**Avis délibéré de la mission régionale d'autorité
environnementale sur l'extension des activités du site
existant de la société Carrières de Saint Laurent (CSL)
sur la commune de Saint-Fons (69)**

Avis n° 2021-ARA-AP-1174

Avis délibéré le 29 juillet 2021

Figure 3 : organisation envisagée du projet (source : dossier d'autorisation environnementale).

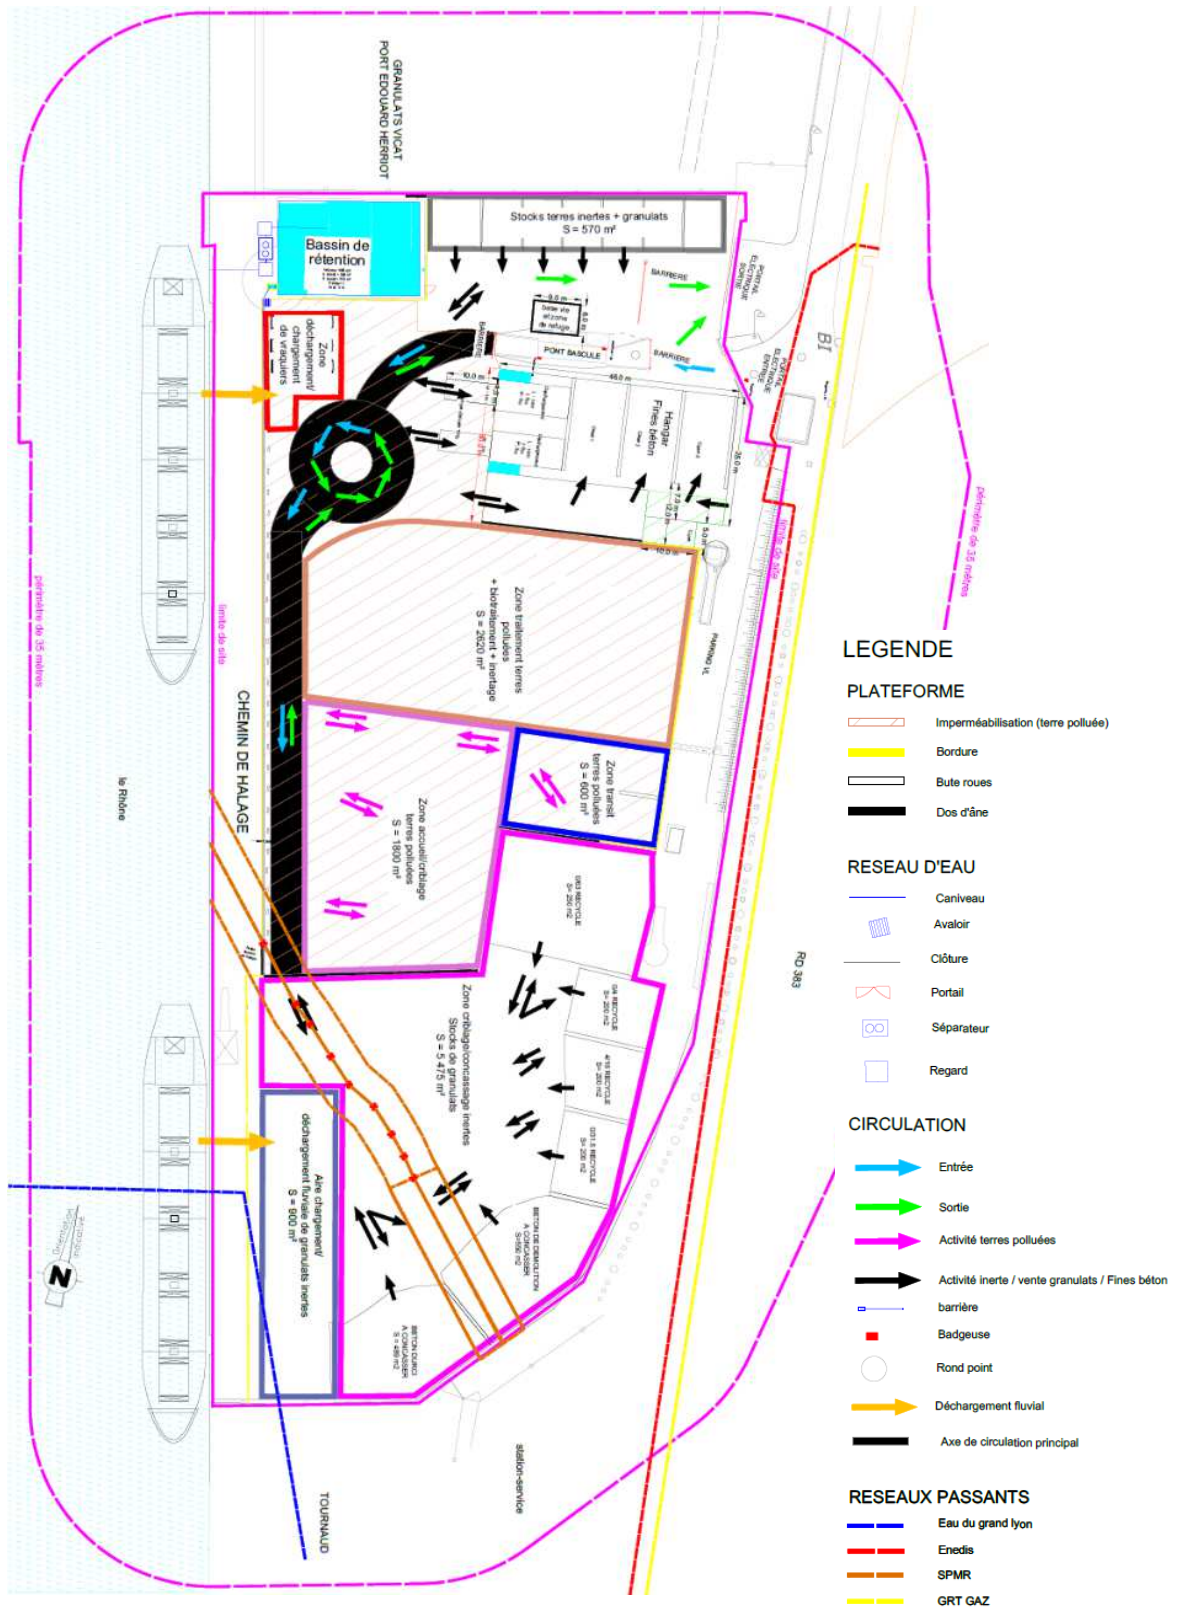
L'Autorité environnementale recommande de décrire précisément le projet dans l'étude d'impact elle-même et de mieux illustrer les éléments développés de manière littéraire dans le dossier d'étude d'impact, ainsi que de présenter des photomontages depuis des points de vue permettant d'illustrer l'aspect futur du site.
